【正誤表】

「G9001A / G9002A 取扱説明書」(DA70131-1/3) の内容記述に誤記および不足がありました。
 下記のとおり、お詫びして訂正いたします。

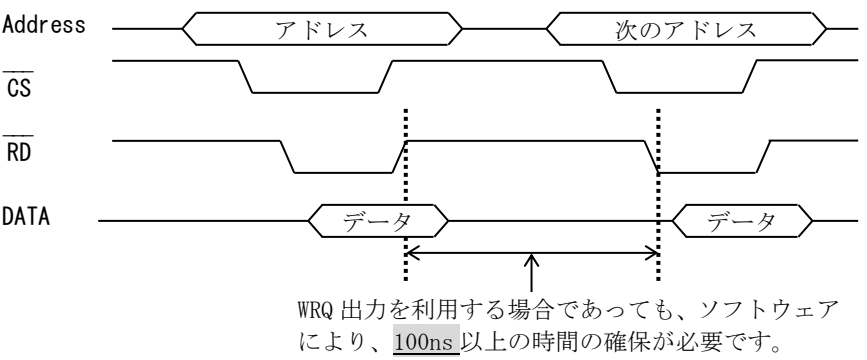
頁	訂正箇所	誤	正
III-10	1-2-1-3. 読み出しタイミング	<p>・下の図および説明文が不足</p> <p>③ WRQ 出力を使う（ウェイト機能がある）、かつステータスまたはFIFOリード</p>  <p>注1：リード処理を連続する場合でも、CPU の処理能力上 100ns 以上の間隔があいてしまう場合、ソフトウェアウェイトの挿入は必要ありません。 注2：ステータスリード または FIFO リード以外のアクセスの場合、WRQ 出力を利用してれば、ソフトウェアウェイトの挿入は必要ありません。 注3：WRQ 出力を利用しない場合は ①のタイミングでご使用ください。</p>	
III-8	<p>1-2-1. 通常のアクセス</p> <p>センターデバイスは9本のアドレス入力端子を持ち、512 バイト分のアドレス空間を占有できます。この各アドレスへのアクセス時のタイミングを示します。</p> <p>ウェイト機能を持つ CPU の場合、センターデバイスの WRQ 端子を接続、利用することで、これらタイミングを意識することなく使用することができます。</p> <p>しかしウェイト機能のない CPU では、IFB 出力を監視するか、以下に述べるタイミングを考慮する必要があります（必須）。</p>	<p>右の記述の下線部の説明文が不足。</p>	<p>センターデバイスは9本のアドレス入力端子を持ち、512 バイト分のアドレス空間を占有できます。この各アドレスへのアクセス時のタイミングを示します。</p> <p>ウェイト機能を持つ CPU の場合、センターデバイスの WRQ 端子を接続、利用することで、<u>ステータスリードおよび FIFO リード以外のアクセスに関するタイミング</u>を意識することなく使用することができます。</p> <p>しかし<u>ステータスリードおよび FIFO リード、または ウェイト機能のない CPU</u>では、IFB 出力を監視するか、以下に述べるタイミングを考慮する必要があります（必須）。</p>
